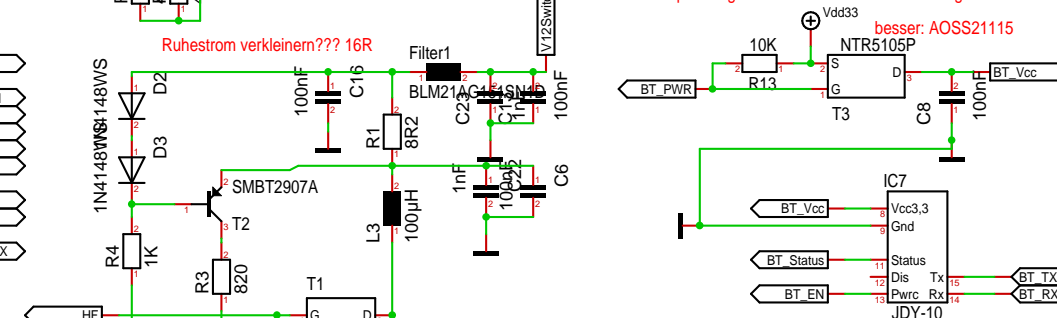
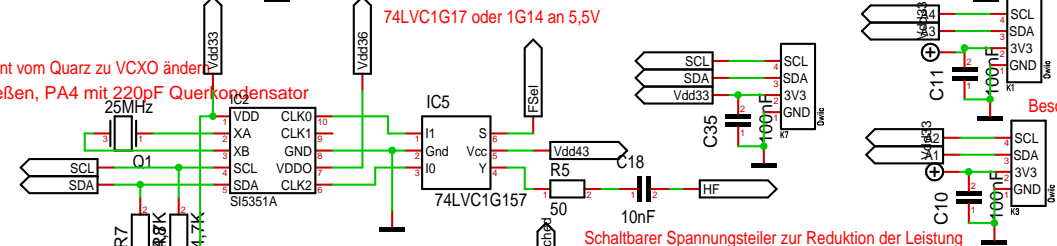
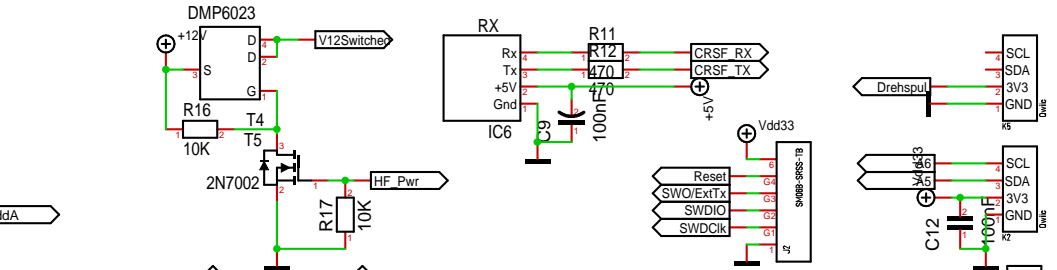
Schalter!!!!

besser: AOSS21115, besser MP5035

ELRS schaltbar, MP5035

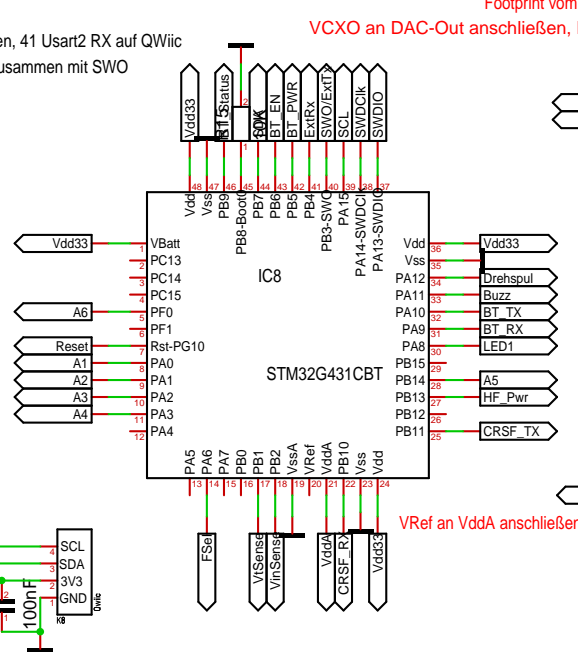
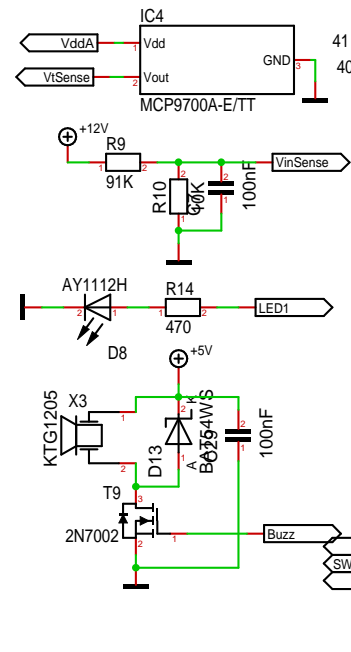
Cheb 7.Ord 41MHz 2dB 50/200Ohm E24(5%)
evtl. auf 400Ohm Ausgang auslegen

Beschriftung falsch
